# Anhörungsverfahren im Planfeststellungsabschnitt (PFA) 1.3 „Filderbereich mit Flughafenanbindung“ des Projekts S21

## Stellungnahme zum Abschlussbericht der TU Dresden vom 18.11.2013 zur Realisierbarkeit des Betriebskonzeptes im PFA 1.3 Flughafenkurve – Abzw. Rohrer Kurve

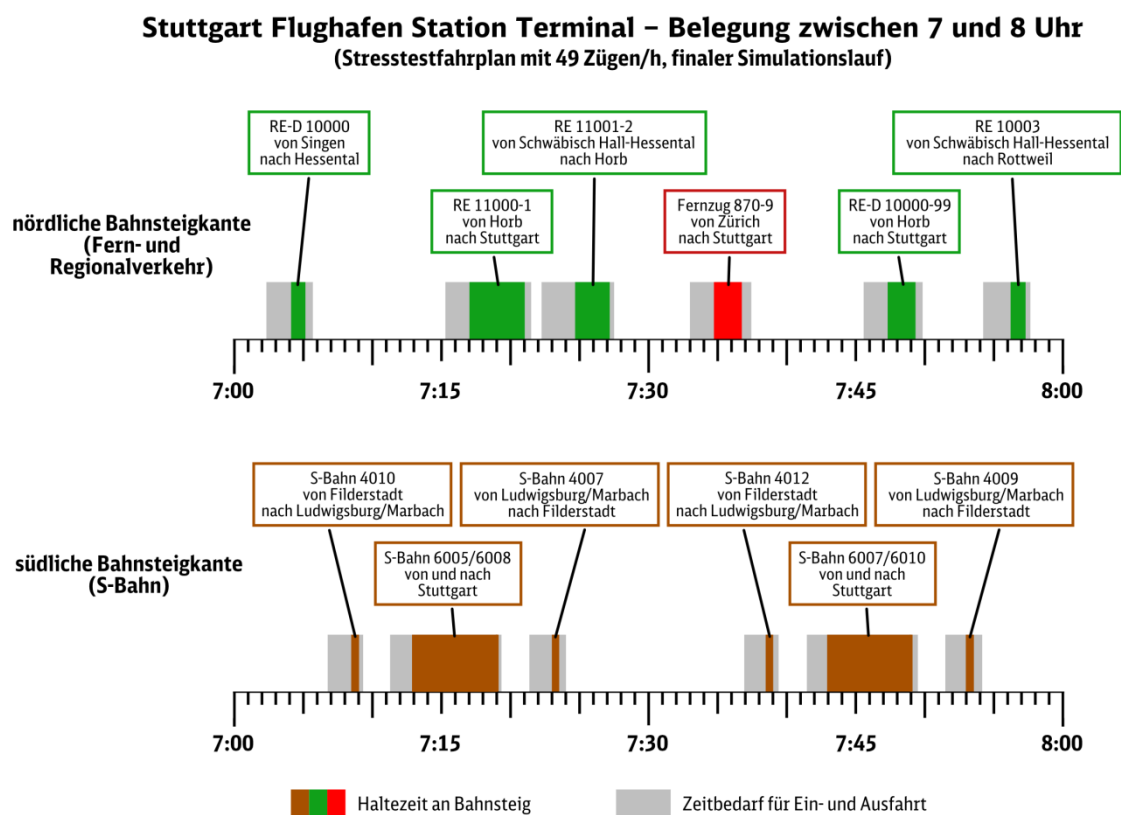
Die im Gleis 702 verwendete Pufferzeit von 52 Sekunden zwischen einem aus Horb kommenden RE und einem in Richtung Horb kommenden RE basiert auf einer falschen Bewertung der der TU Dresden zu Grunde liegenden Grafik. Die TU Dresden spricht hier auch von „anscheinend nur rund 52s“. Tatsächlich wurde in der Konstruktion in diesem Fall eine Pufferzeit von 69 Sekunden eingehalten, die über der vorgegebenen Mindestpufferzeit von 1,0 Minuten liegt.

Abbildung 1: Der Vorwurf unterschrittener Mindestpufferzeiten ist sachlich nicht richtig. Selbst im besonders anspruchsvollen Spitzenstundenprogramm des Stresstests verbleiben zwischen zwei Zugfahrten in der Belegung der Bahnsteiggleise Lücken von bis zu 13 Minuten. Die im Regelwerk zwischen zwei Zugfahrten vorgesehenen Pufferzeiten

wurden durchweg eingehalten. Die geringste Pufferzeit beträgt 69 Sekunden (zwischen Ende der Bahnsteigbelegung durch RE 11001-1, um 7:21:33 Uhr, und Beginn der Belegung durch RE 11000-2, um 7:22:42 Uhr).
